Datum	26 februari 2009
Aan	RWS/DNZ
Van	Airtricity / Pondera Consult (E. Arends)
Betreft	ERRATUM bij Addendum 1 – Aanvulling MER en Wbr-vergunningaanvraag Windpark Den Helder I

Datum	23 februari 2009
Aan	RWS/DNZ
Van	Airtricity / Pondera Consult
Betreft	Addendum 1 – Aanvulling MER en Wbr-vergunningaanvraag Windpark Den Helder I

## 2 Wijzigingen Wbr-vergunningaanvraag Windpark Den Helder I

Figuur 3.8: Kabel- of pipleidingkruising (Svasek, 2005, Wind farm development North Sea, Civil Aspects, final report, 2005)

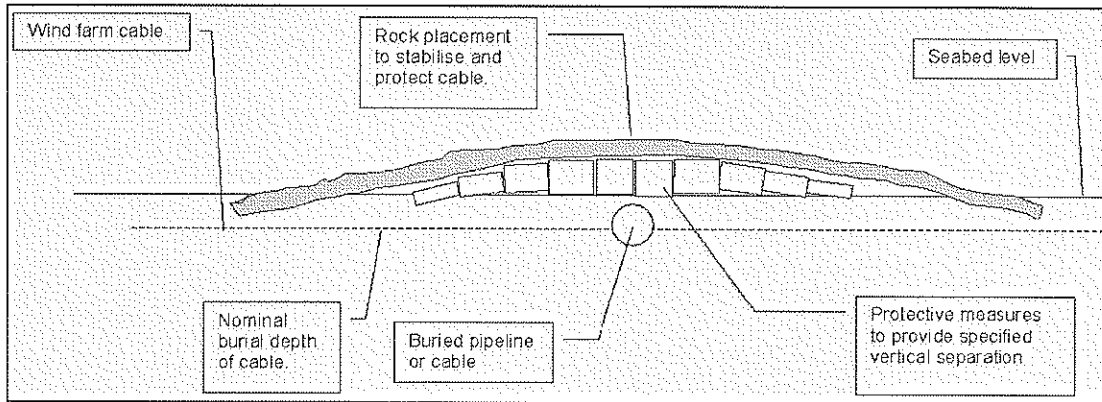
*In de Wbr-aanvraag wordt naar aanleiding van de opmerking van het bevoegd gezag de tekst van paragraaf 3.4.6 pag. 39 aangevuld met onderstaande tekst:*

Bij kabelkruisingen dient idealiter een verticaal verschil van 300 millimeter aangehouden te worden tussen de windparkkabel en de te kruisen kabel of pijpleiding. Wanneer dit verschil van 300 millimeter niet mogelijk is, omdat de te kruisen kabel of pijpleiding niet diep genoeg ligt, dan kan de windparkkabel met andere maatregelen op voldoende afstand worden gelegd. Te denken valt dan aan een brug over de te kruisen kabel of pijpleiding, bestaande uit stortsteen en/of het afdekken van de bestaande kabel met een

isolerende mat ("blokkenmat" – niet in de figuur zichtbaar gemaakt) (zie figuren 3.8 en 3.9). Wanneer de vereiste diepte niet kan worden verkregen door ingraven, dan zal de kabel door middel van stortsteen beschermd dienen te worden. Als een te kruisen kabel buiten dienst is, dan kan overwogen worden om in overeenstemming met de kabeleigenaar de te kruisen kabel door te snijden voor een doorgang voor de kabel van het windpark.

Figuur 3.2: Indicatieve weergave transformatorstations

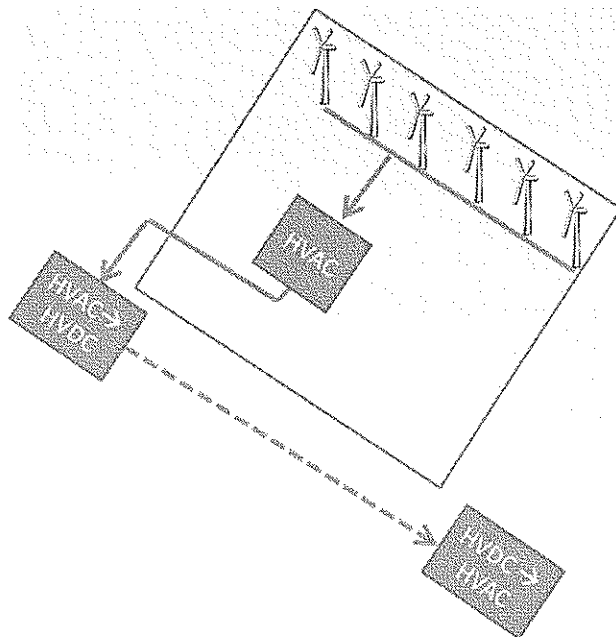
Paragraaf 3.1.1 van deel A van het MER onder **Transformatorstation** komt er als volgt uit te zien:

Het uitgangspunt van het voorgenomen initiatief is dat in het windpark Den Helder I één transformatorstation staat dat het relatief lage voltage van de kabels van de turbines transformeert naar een hoger voltage. De twee kabels vanuit dit transformatorstation lopen, circa 50 meter uit elkaar gelegen, richting een hoofdtransformatorstation buiten het park dat het vermogen transformeert van wisselstroom (AC) naar gelijkstroom (DC). Met een tweetal kabels wordt de energie naar land getransporteerd via een HVDC connectie (High Voltage Direct Current), waar weer een transformatorstation het vermogen van gelijkstroom (DC) naar wisselstroom (AC) transformeert, zodat het aan het elektriciteitsnetwerk in Nederland gekoppeld kan worden. In figuur 3.2 is een indicatieve opstelling van de transformatorstations weergegeven.

De uiteindelijke keuze voor de elektrische infrastructuur is onder meer afhankelijk van het uiteindelijk te realiseren schaalniveau op deze locatie. Airtricity beoogt hier vier windparken te realiseren. Inmiddels hebben ook andere initiatiefnemers plannen in de nabijheid van Den Helder I. En ook de overheid lijkt het gebied als concentratiegebied aan de wijzen (voorlopige stukken Nationaal Waterplan). Hoe groter het uiteindelijke schaalniveau, hoe meer het voor de hand ligt te kiezen voor gelijkstroom in plaats van wisselstroom.
